**Enquête publique** sur la demande de la STIB de créer deux terminus de bus, sur la rue de l'église et sur l'avenue de Hinnisdael.

*L'avis ci-dessous est a été rédigé conjointement par les équipes de la sous-commission vélo de Stockel, du GRACQ, de Stockel Quartier Durable, de l'ASBL Autonomia, experte dans la mobilité PMR, et de la Fabrique d'Eglise Notre Dame de Stockel.*

Figure 1 – les nouvelles lignes 28 et 36 : schématisation de la ligne (Source STIB)

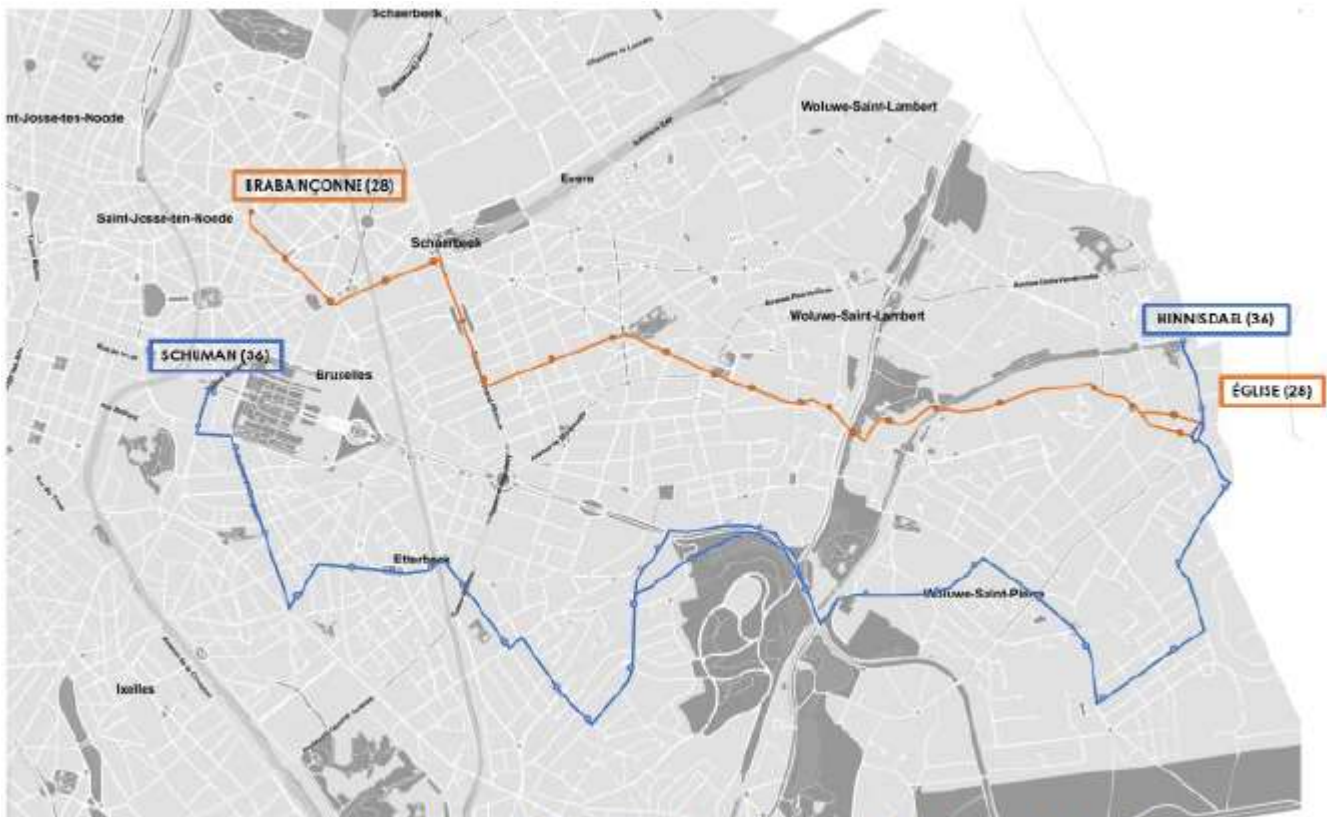
Nous saluons la proposition de la STIB concernant la **longueur** des lignes 36 et 28 et la **desserte des pôles**.

**2.01. Sommes-nous tous conscients que le nombre de passages de bus va exploser place Dumon ?**

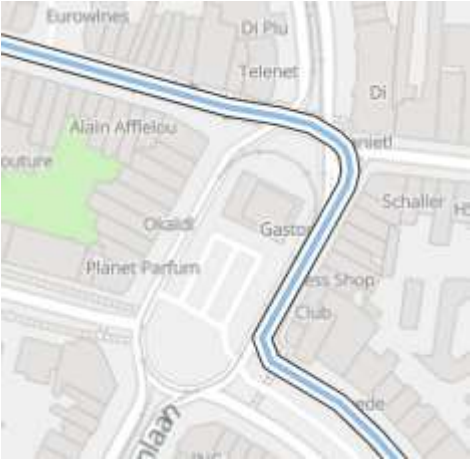
Par exemple, entre 16h et 16H59, moment où la circulation est déjà dense actuellement :

- du côté du magasin Club, il y aura 6 passages de bus 28, 5 du bus 36 et 10 du tram 39. Total, 21 passages.
- de l'autre côté de la place Dumon, il y aura 5 passages de bus 36 et 10 du tram 39. Total, 15 passages.

**Soit au total, de 16H à 16H59, 36 passages de bus et trams place Dumon.**

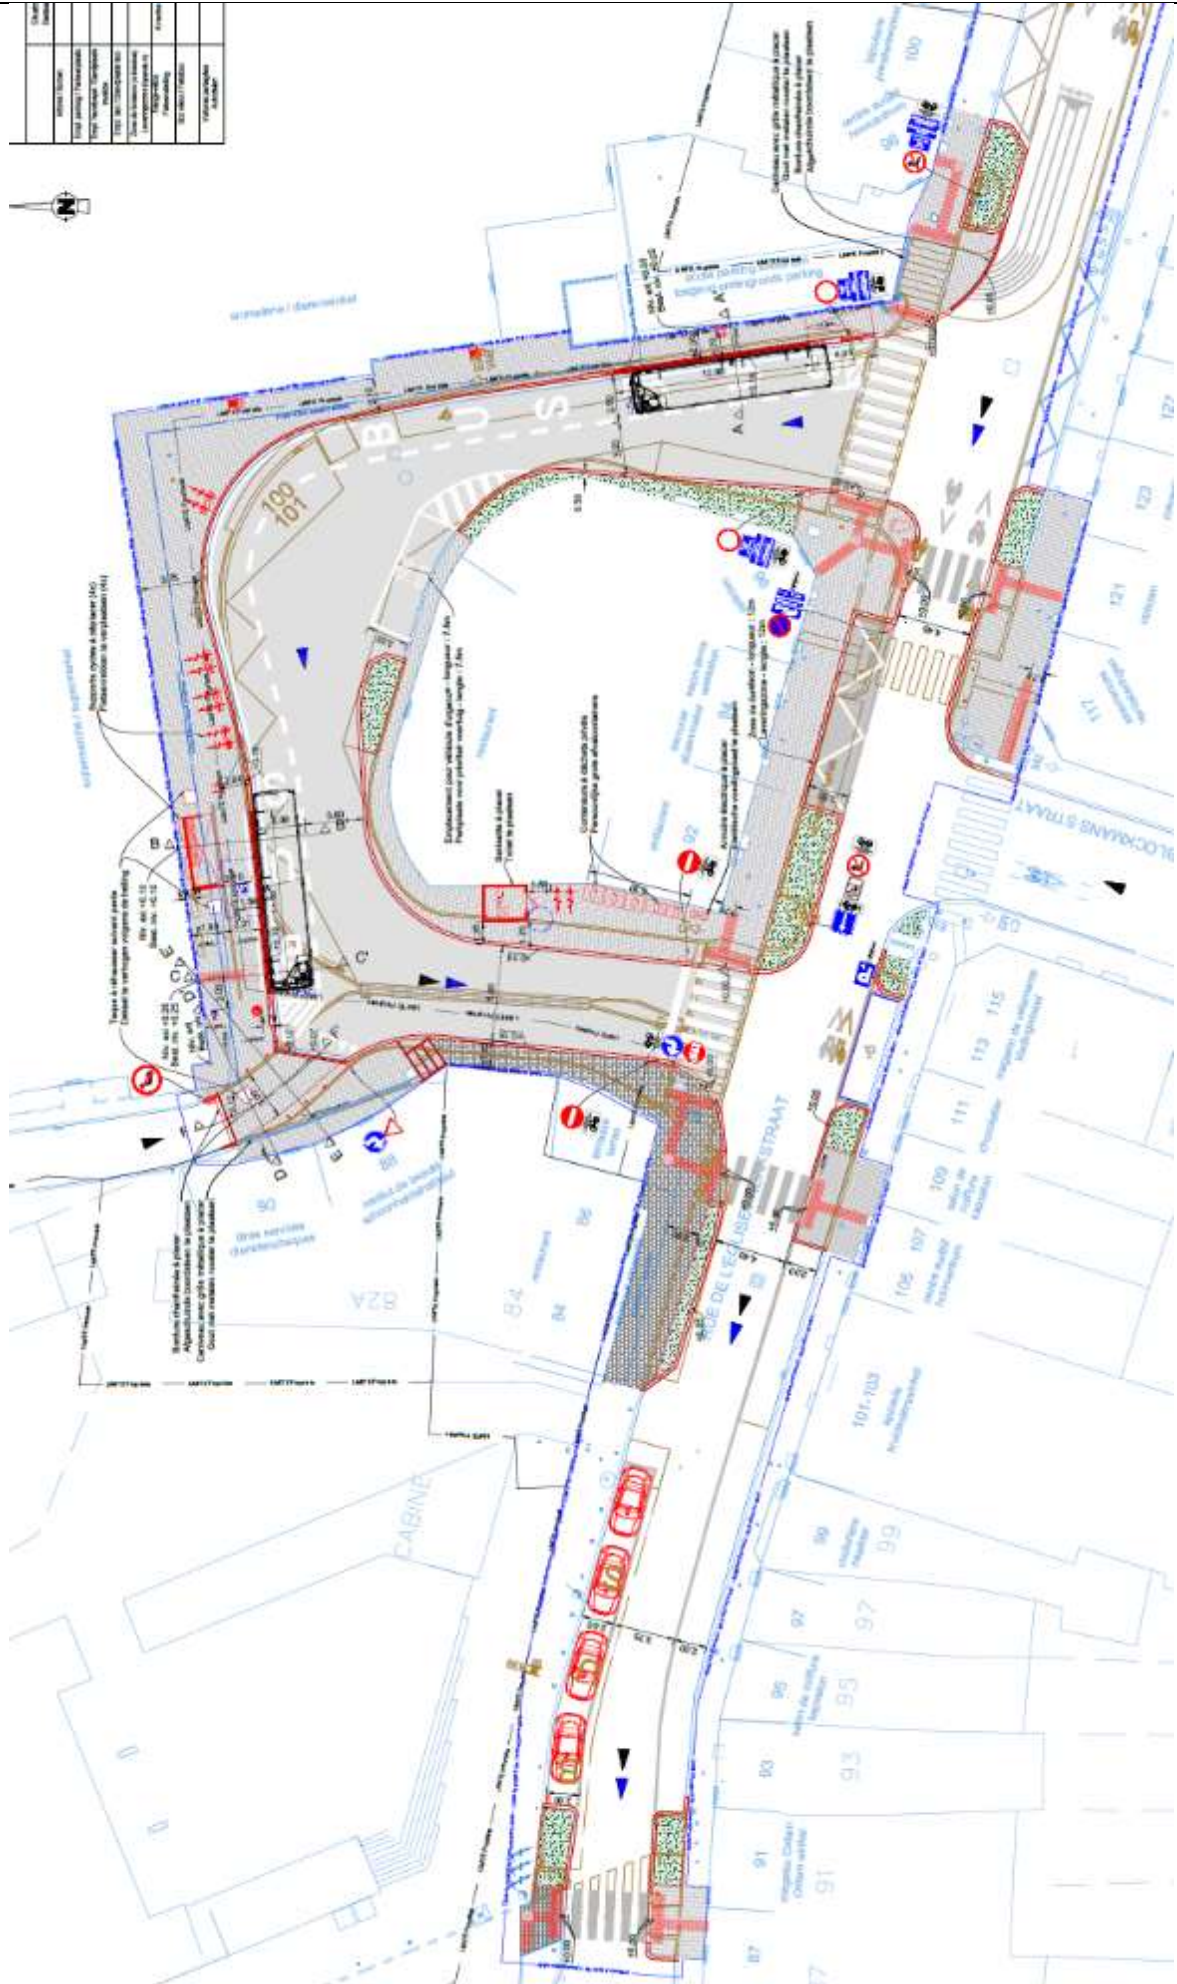
**Remarque d'Autonomia (PMR)** : la place Dumon doit conserver son caractère prioritaire aux usagers faibles.

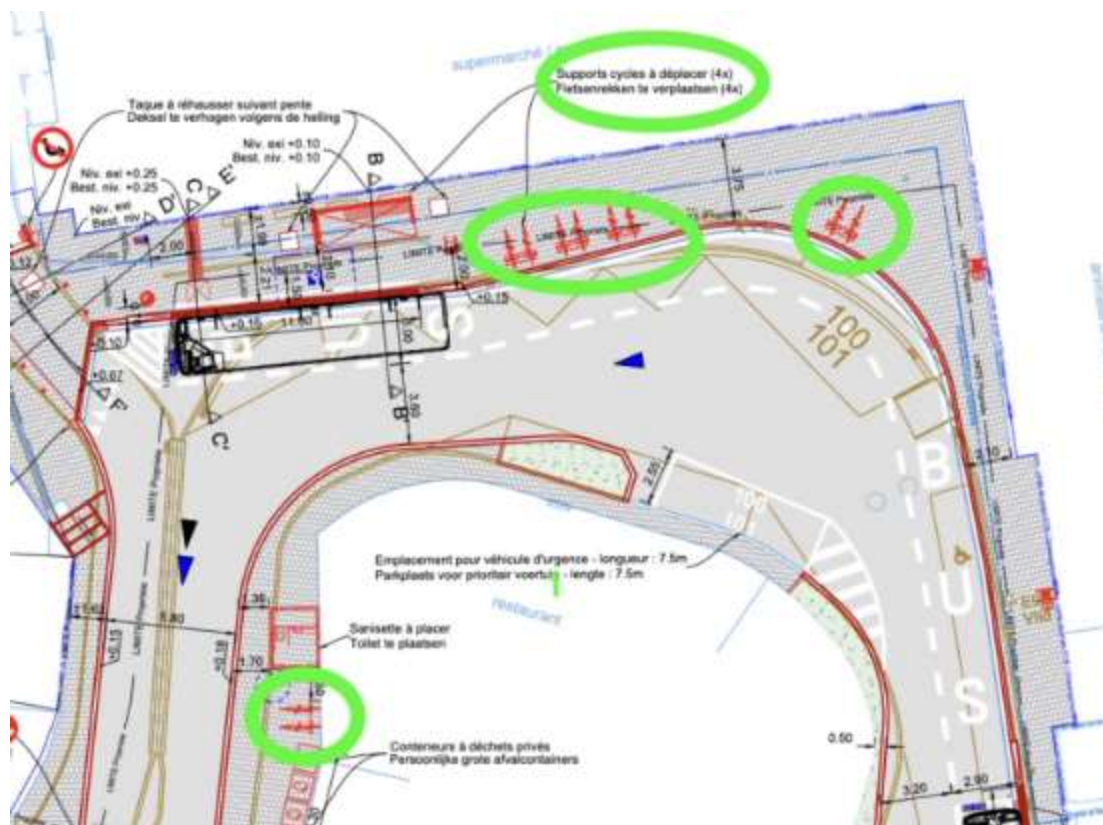
- **Que veut dire la STIB concrètement ?**
- Il va de soi que « **l'accès corbillard** » doit rester possible et que « toute marche arrière éventuelle du corbillard dans la rue Vandermaelen pour retrouver son emplacement » est à proscrire comme il en avait été question au projet initial présenté en CC le 23/9/2021.

### 3.12. Flèche PARKING au sol dans la rue de l'église

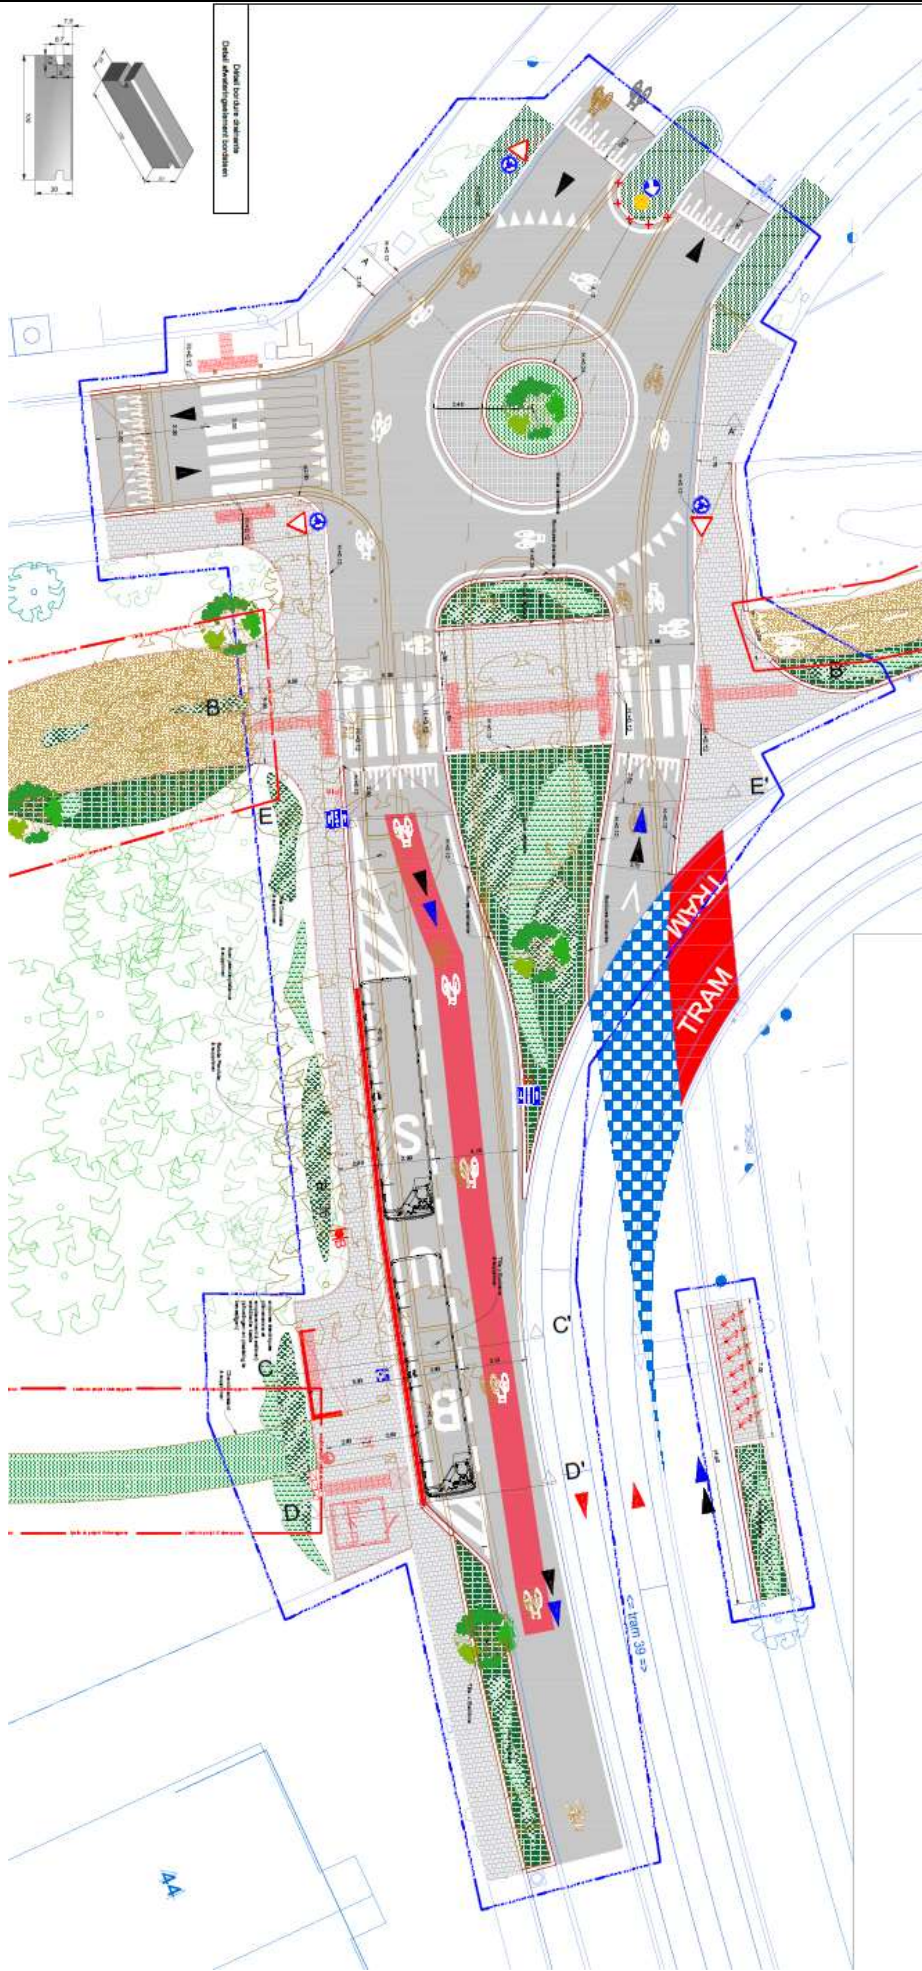
- Actuellement, une flèche extrêmement large portant le mot « PARKING » est peinte au sol de la rue de l'Eglise pour inviter les automobilistes à utiliser le parking souterrain.
- C'est avec satisfaction que le GRACQ constate que sur les plans cette flèche a été réduite de façon à ce que **les automobilistes ne soient plus surpris par les cyclistes faisant usage du SUL (sens unique limité)**. Bien que le ré-asphaltage de la rue de l'église ne soit pas inclus dans le projet, le GRACQ insiste pour que cette réduction soit réalisée au plus vite.
